改善箇所説明図

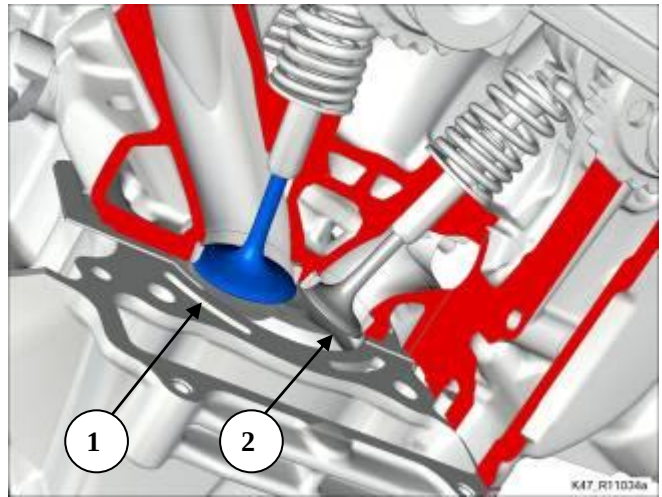
基準不適合発生箇所

エンジンにおいて、インテークバルブの溶接が不適切なため、インテークバルブが折損するものがある。そのため、エンジンが損傷し、最悪の場合、走行中にエンジンが停止するおそれがある。

識別マーク（白点）

ヘッドカバーガasketのインテーク側に白ペイントマークを付ける。（図示とおり）

改善の内容

全車両、インテークバルブを良品に交換する。
